# **ESTUDO DE IMPACTE AMBIENTAL**

## **Aditamento de informação**

**Projeto: Ampliação da unidade II da DOURECA - Produtos Plásticos,  
Lda**

maio de 2017

Figura 1 – Esquema da ETAR

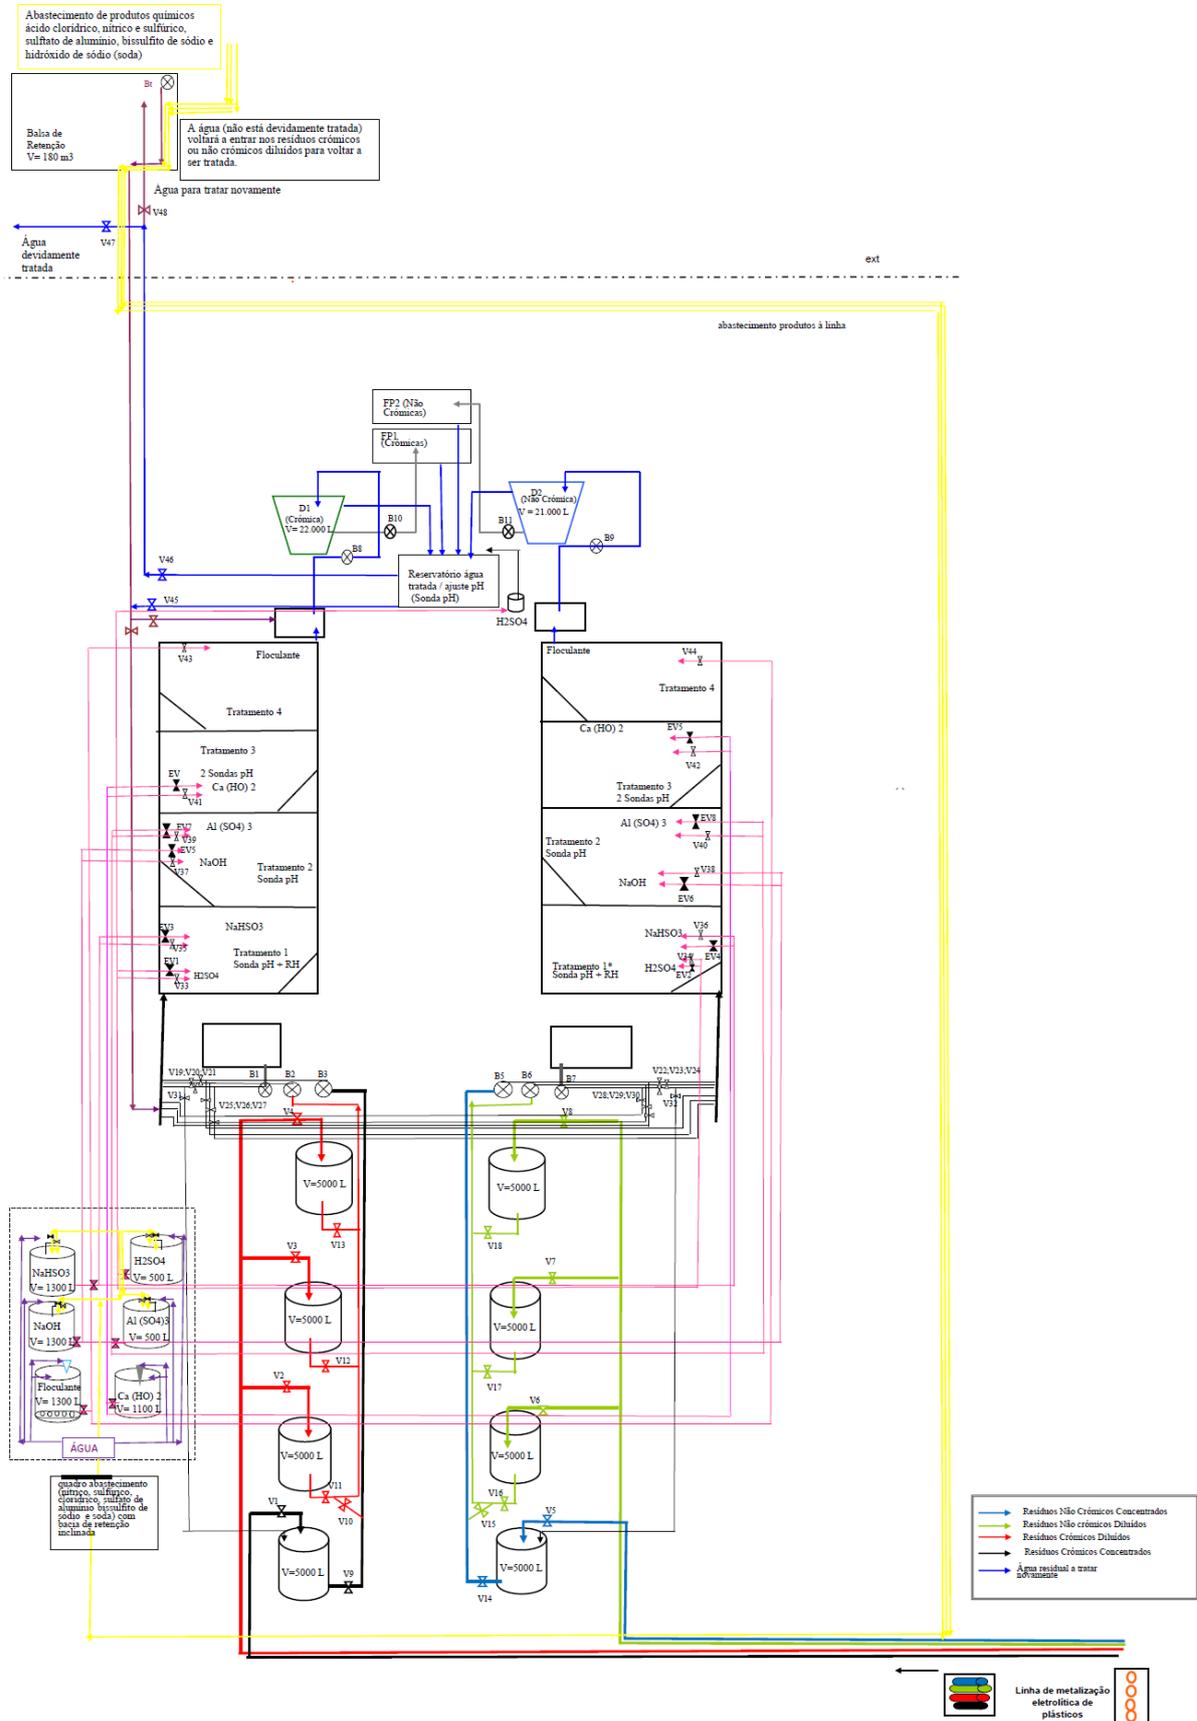
1. A Estação de Tratamento de Águas Residuais (ETAR) é constituída por duas linhas de tratamento, a ZA (Zona A – Efluentes Não crómicos) e ZB (Zona B – Efluentes Crómicos). A figura 1 apresenta um esquema da ETAR.

Cada uma das linhas tem associado:

- 4 reservatórios:
  - 2 de efluentes concentrados;
  - 2 de efluentes diluídos.
- 4 tanques de tratamento:
  - Tratamento 1 (T1): Redução do Crómio Hexavalente a Crómio Trivalente com a utilização de Bissulfito de Sódio e Ácido Sulfúrico (50%) para controlo de pH favorável;  
(No caso da ZA existe somente por precaução, em caso de avaria do sistema da ZB.)
  - Tratamento 2 (T2): Complexação dos metais com reação do Sulfato de Alumínio (8%) e Hidróxido de Sódio para controlo de pH ótimo;
  - Tratamento 3 (T3): Precipitação dos metais através da subida de pH com Hidróxido de Cálcio;
  - Tratamento 4 (T4): Floculação, com a ajuda de um floculante.
- Um decantador;
- Filtros prensa para desidratação das lamas;
- Recolha de lamas – resíduos provenientes do tratamento.

A água tratada nas duas zonas é depois misturada num tanque final (TF), onde existe um último controlo de pH com adição de pequenas doses de Ácido Sulfúrico (50%), e só depois descarregada no coletor municipal.

A ETAR é controlada por um operador permanente (funciona durante 3 turnos) e um programa que controla a dosificação de forma a manter os valores de pH e potencial redox anteriormente pré-definidos. No entanto, o operador faz controlo visual de cada tratamento, bem como o registo de dados a cada 2 horas.

Por segurança, a ETAR está ligada ao tanque de retenção que se encontra no exterior para conter possíveis derrames de grandes dimensões, no entanto, podemos utilizá-lo em situações em que os parâmetros da água tratada não estão dentro da normalidade e é necessário voltar a trata-la.
